Leiden, 18 maart 2010

In vervolg op mijn eerdere bevindingen ontvangt u hierbij een beoordeling van het rapport "Hydrologische onderbouwing GGOR van Witteveen en Bos dd 13 januari 2009".

afbeelding 2.1. Doorsnede door het gebied

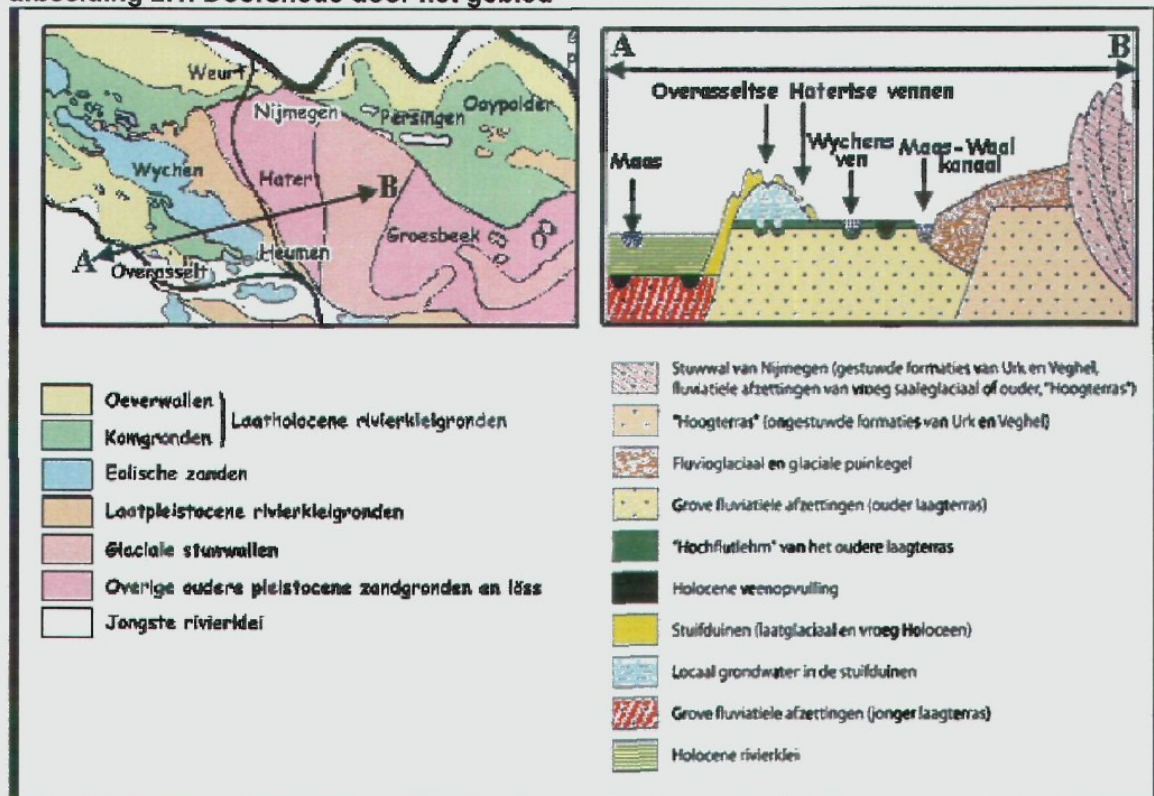
Voor het begrip van de hydrologische situatie heb ik een dwarsdoorsnede van het gebied toegevoegd welke afkomstig is uit het rapport van Witteveen en Bos. De groene leemlaag onder het vennengebied speelt een zeer belangrijke rol in het hydrologisch systeem.

Het rapport van Witteveen en Bos beschrijft de hydrologische gesteldheid van het onderzoeksgebied en de omliggende regio. Deze is als complex te beschouwen omdat ter plaatse van de vennen freatisch grondwater wordt vastgehouden boven een ondiep gelegen waterremmende rivierleemlaag. Dit is de groene laag in het bovenstaande doorsnede. De uitkomsten van het grondwatermodel zijn in dit geval gevoelig voor onzekerheden en variaties in de gehanteerde parameters. Terecht is daarom veel aandacht besteed aan kalibratie van het gebruikte grondwatermodel. Het is daarbij opmerkelijk dat slechts 5 peilbuizen zijn beschouwd en gekalibreerd binnen het topsysteem van de vennen. Dit is volstrekt onvoldoende om een betrouwbaar grondwatermodel van het vennengebied te kunnen opstellen.
